柏崎刈羽原子力発電所第7号機 工事計画審査資料	
資料番号	KK7-046 改1
提出年月日	2020年 6月 18日

工事計画に係る説明資料

(液状化検討対象層を踏まえた支持性能評価)

柏崎刈羽原子力発電所 第7号機
工事計画認可申請に係る論点整理について
(指摘事項に対する回答)

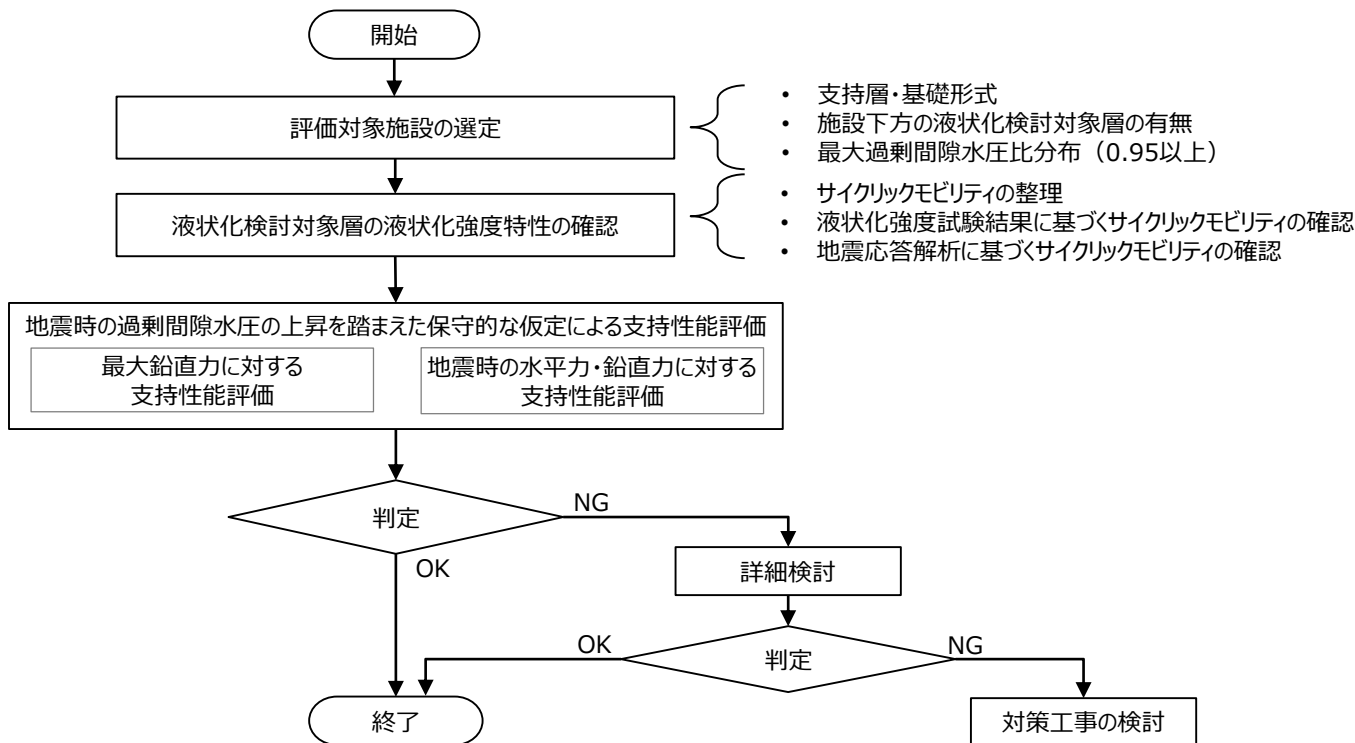
No.	実施日	指摘事項
1	令和2年5月26日 第863回 審査会合	岩盤に支持されていない取水路及びスクリーン室の支持地盤について、A2s層の有効応力解析の結果を踏まえ、サイクリックモビリティと判定した根拠及び妥当性を示した上で、支持地盤が支持力を有している根拠及び妥当性を説明すること。
